Demande d'examen au cas par cas préalable à la réalisation éventuelle d'une évaluation environnementale

N° d'enregistrement : F-011-25-C-0026

Extension du parking poids-lourds sur l'aire de services de Changis-sur-Marne, sur l'autoroute A4, commune d'Ussy-sur-Marne, département de Seine-et-Marne.

Demande d'examen au cas par cas
Annexe 4 : Plan des travaux

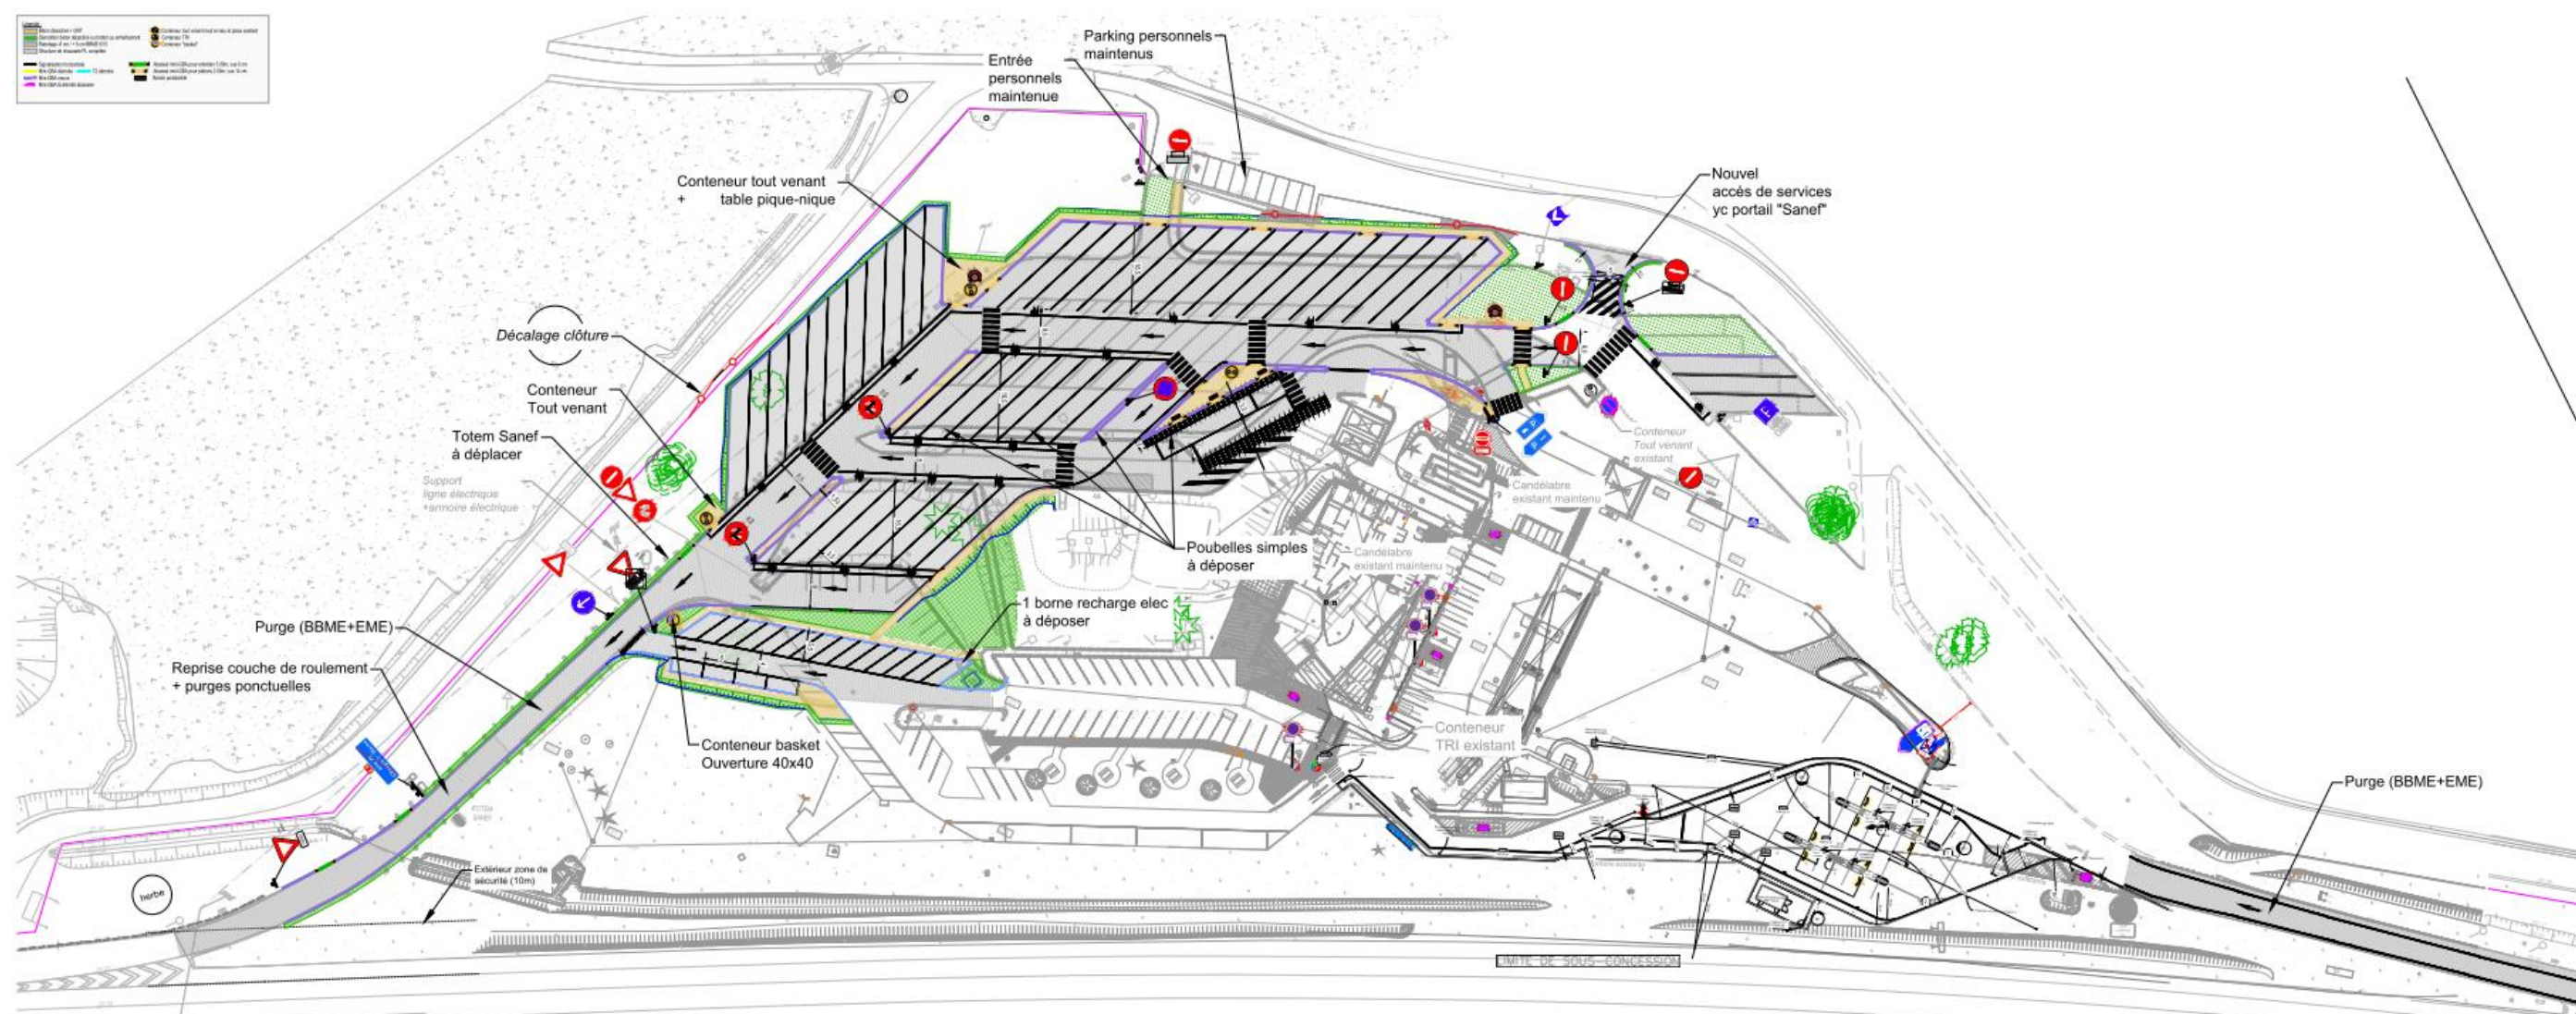
- Dans le premier cerfa il est indiqué que les abattages sont prévus entre septembre et février. Dans le plan des travaux, le calendrier que vous mentionnez en 2nd retour parle dans le document word de la période d'avril à septembre et dans le cerfa de février à avril pour les travaux. Pourriez-vous me préciser la période retenue, et également celle des abattages, dont la dernière mention fait état de la période de septembre à fin mars svp ? Les abattages ne sont pas considérés comme faisant partie des travaux ?

-Dans le premier cerfa il est indiqué que les abattages sont prévus entre septembre et février. Dans le plan des travaux, le calendrier que vous mentionnez en 2nd retour parle dans le document word de la période d'avril à septembre et dans le cerfa de février à avril pour les travaux. Pourriez-vous me préciser la période retenue, et également celle des abattages, dont la dernière mention fait état de la période de septembre à fin mars svp ? Les abattages ne sont pas considérés comme faisant partie des travaux ?
